Barnkonsekvensanalys Lövdungen 2

Denna barnkonsekvensanalys (BKA) ska bedöma hur barnperspektivet beaktas i ny detaljplan för bostäder, bostadsgård, samt omvandling av mindre parkyta i Lövdungen 2.

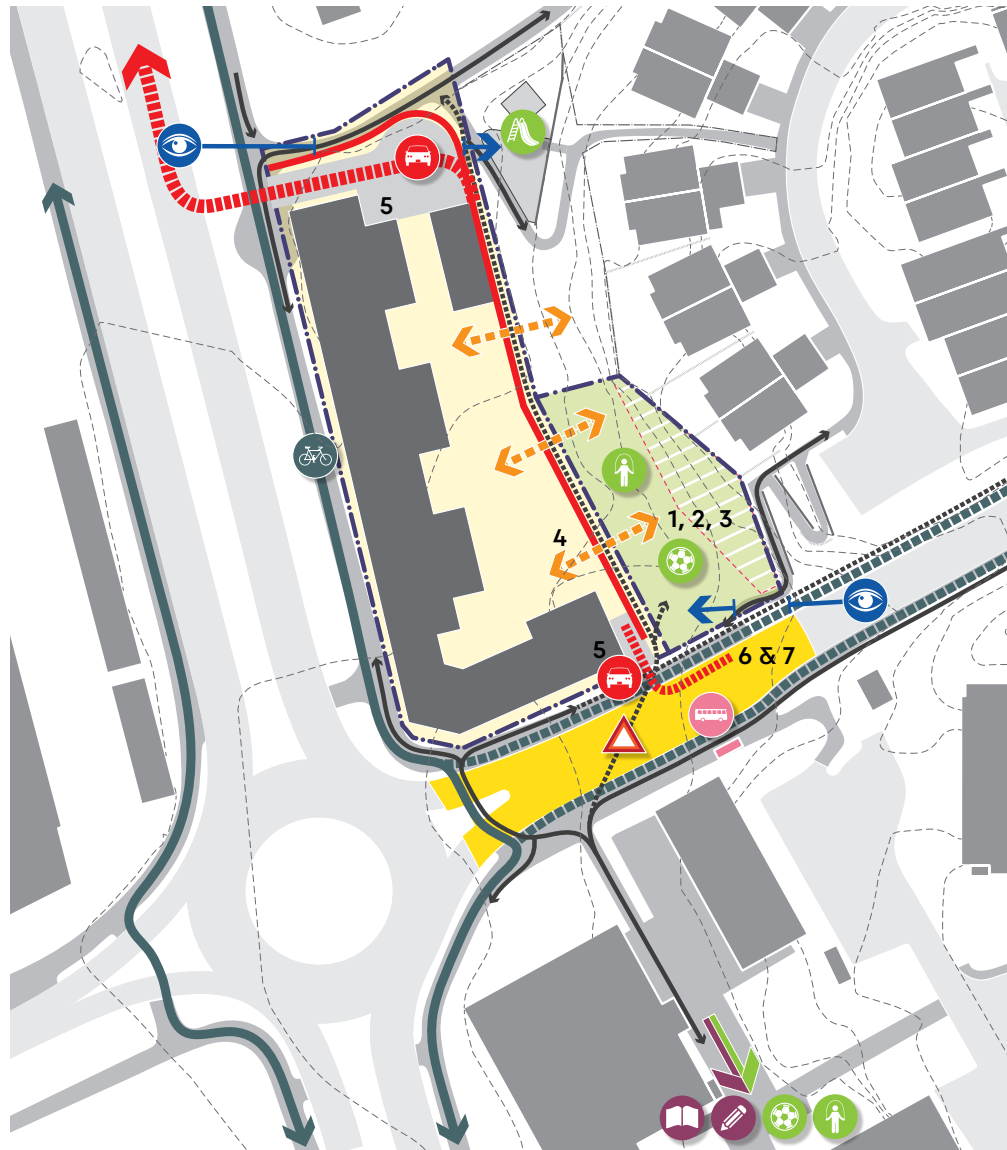
Ytan för lekpark minskas från dagens ca 1200 m² till 800 m². Dessutom begränsar ett servitut parken så den yta som kan gestaltas som park är endast ca 550 m².

Den nya placeringen för lekpark medger en betydligt mindre plan och tillgänglig yta då tomten är långsmal, och höjdmässigt mycket varierad jämfört med befintlig plats för bollplan. Det är således svårt att forma en lekpark där all lekyta är tillgänglig för barn med begränsad rörelseförmåga.

Topografin, med nivåskillnader från +41 mot G. Södertäljevägen till +37 i lekparkens norra del, är avgörande för parkens utformning och behöver studeras för att rörelse, sikt och lekvärde ska bli bästa möjliga. Alla

I planbeskrivningen har en multisportplan visats som en möjlig kompensation för bef bollplan. En multisportplan med gängse mått bedöms utifrån analys av platsen ej vara lämpligt, både pga topografin och platsens små mått. Lekvärdet skulle bli ensidigt utifrån barnperspektivet om en större del av ytan upptas av en bollplan.

Kopplingen mellan planerad bostadsgård och park blir svag ur både tillgänglighets- och överblicksperspektiv då gårdens höjder är planerade 2-3 m lägre än parkytan. Gårdens höjder är alltså inte anpassade till landskapet och omgivande vägars höjder, och hamnar i en "grop" relaterat till parken. Murar, ramper och trappor krävs vilka tar upp vistelsebara ytor på gården och försämrar möjligheten för barn boende i de nya bostäderna att nå lekparken.

Norr om de tillkommande bostäderna är en vändplan och trafikyta till ny garageinfart inritad. Trafikytan omges av murar och staket som riskerar skymma utspringande barn som rör sig från parkvägen till Häradsvägen.

Trafikytans placering smalnar också av parkstråket ut mot Häradsvägen. Detta försämrar barns överblick och möjlighet att hitta till lekparken från nordväst.

Planen illustrerar en angöringsficka intill bostadshuset med backrörelse mot den nya cykelbanan och körbanan i G:a Södertäljevägen, vilket ej är trafiksäkert. Denna punkt ligger dessutom invid entrén till lekparken.

Då Gamla Södertäljevägen lutar kraftigt uppåt mot öster, krävs trappa och ramp för att leda ner rörelsen från gatan till lekparken. Sikt för trafik är även här en riskfaktor som behöver beaktas. Det är viktigt att parkens entréer och sammankopplande stråk tydligt annonseras från gatan, och detta kan försvåras i och med de nivåskillnader som påverkar platsen.

Med tanke på parkbristen i Segeltorp rekommenderas fortsatt arbete med att utreda lägen för, och anläggning, fler lekplatser i närområdet. Översiktsplanens och park- och lekplatsprogrammets riktlinjer för avstånd till parker och grönområden är en god målbild.

Färdig golvhöjder och gårdshöjder bör studeras vidare och anpassas för att skapa så god tillgänglighet som möjligt och på ett bättre sätt stärka kopplingen mot parken.

Angörningslösningen bör studeras vidare för bostäderna inom Lövdungen 2, så att trafikrörelse ej överlappar barns rörelse. Bostadsgårdens yta är värdefull ur barnperspektiv och bör ej upptas av trafikyor.

- *Lekparkens yta är liten vilket motiverar ytterligare tillskott av lekpark i närområdet.*
- *Utforma lekparken med god slitbarhet pga högt tryck.*
- *Topografin behöver omhändertas så att parken blir tillgänglig.*

- *Lekparkens mått är små varför en större multisportplan är svår att inplacera.*
- *En varierad lek kan skapas med en mindre plan yta och "topografiska lekytor"*

- *Koppling mellan bostadsgården och parken är svag pga höjdskillnad och bör studeras för barns möjlighet att nå lekparken från husen.*
- *Den norra delen av parkstråket innanför Lövdungen 2 får mycket svag kontakt med Häradsvägen.*

- *En smal passage mellan planområdet och fastigheterna norr om planområdet måste omgärdas av staket/stödmur pga tillskapade höjdskillnader. Detta försvårar överblicken för barn.*

- *Undvik angöring som korsar barns rörelse mot G:a Södertäljevägen.*
- *Utred vidare en trafiksäker lösning för G:a Södertäljevägen.*
